**Avis de la Mission Régionale
d'Autorité environnementale
Hauts-de-France
sur le projet de parc éolien
de la société « Eoliennes du Mont d'Hiette »
à Norrent-Fontes et Rely (62)**

n°MRAe2019-3861

*Carte de présentation du projet final en violet (source : pièce 7 « étude paysagère » version juin 2019 page 151)
(en vert : le projet éolien de Lingham en cours d'instruction)*

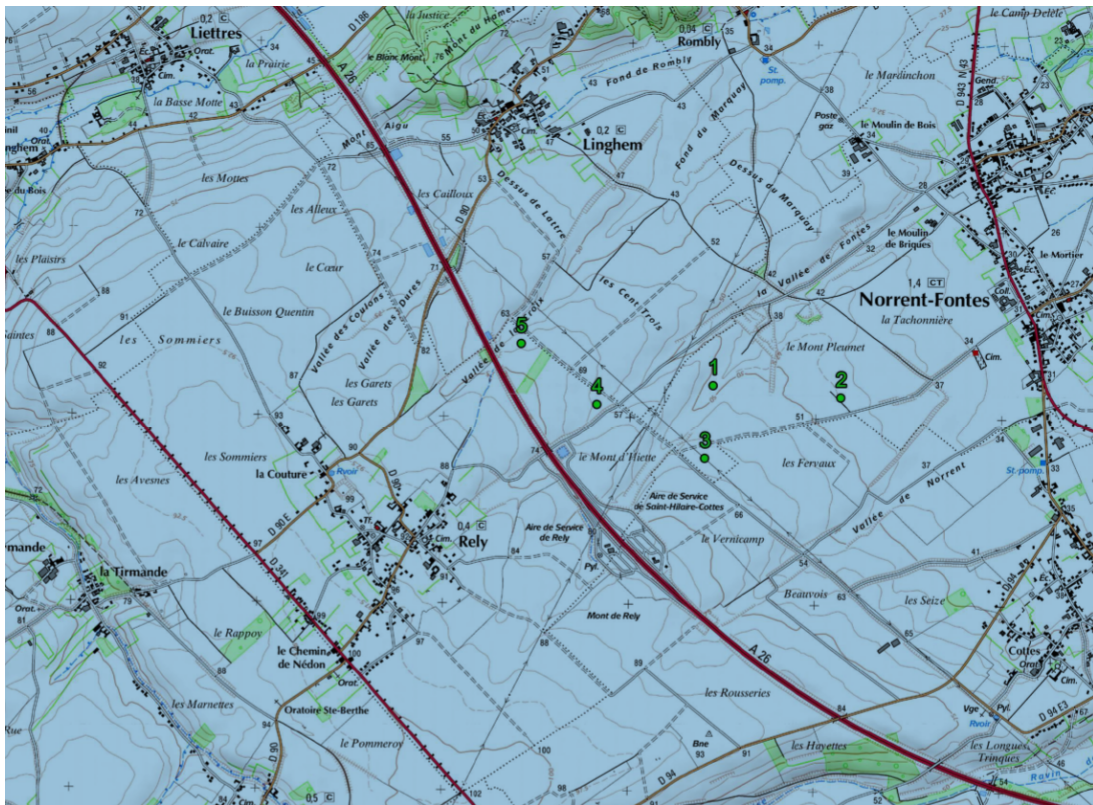
Le projet est composé de 4 éoliennes au lieu des 5 prévues initialement. Les aménagements envisagés pour le projet l'ont été pour une mise en cohérence et une réduction des impacts cumulés avec le parc éolien de Linghem, en cours d'instruction. Toutefois, l'éolienne E1 se détache toujours de l'alignement E4Linghem/E5Linghem et E2.

Carte de présentation du projet initial

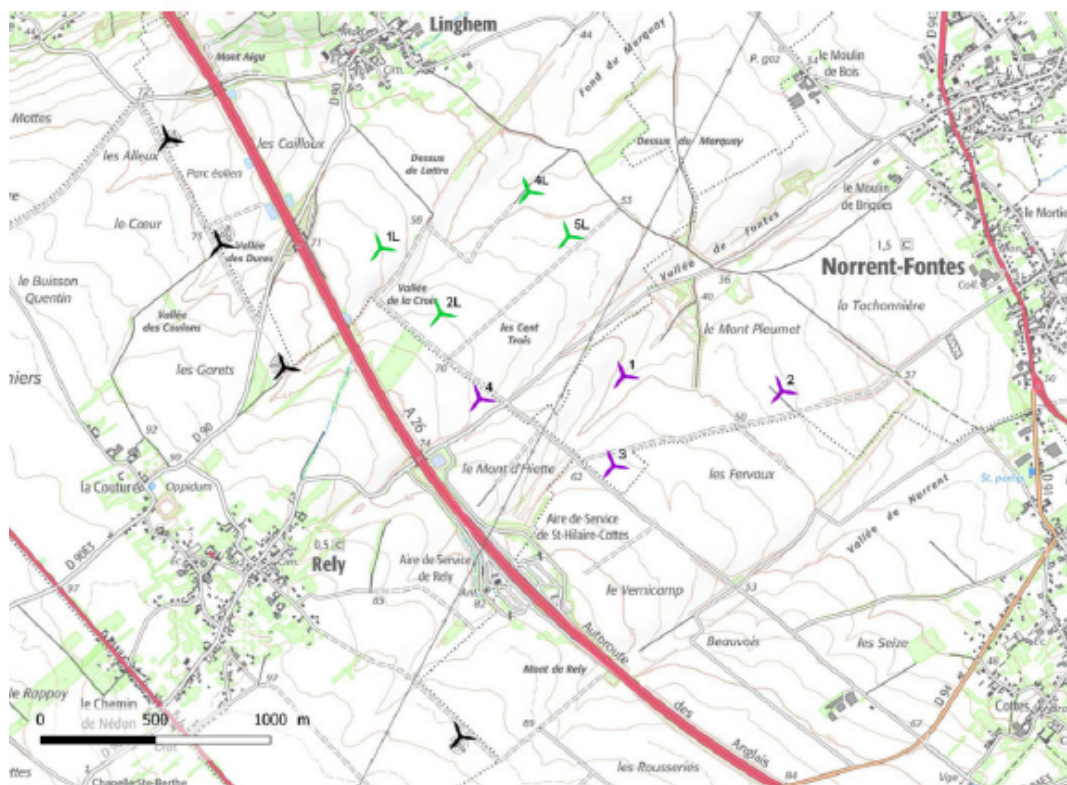
Quatre variantes ont été analysées (étude paysagère pages 147 et suivantes). Le détail de l'analyse comparative des variantes est proposé dans l'analyse des variantes de l'étude d'impact (étude d'impact pages 203 et suivantes). Or, l'étude d'impact version 2018 ne présente que 3 variantes, sans présenter celle finalement retenue.

Le dossier n'a pas été mis à jour suite à la suppression de l'éolienne 5, bien que l'analyse des variantes fasse ressortir le choix du porteur de projet au moment où le projet a été constitué.

L'autorité environnementale recommande d'actualiser l'étude d'impact en intégrant les modifications apportées au projet initial.
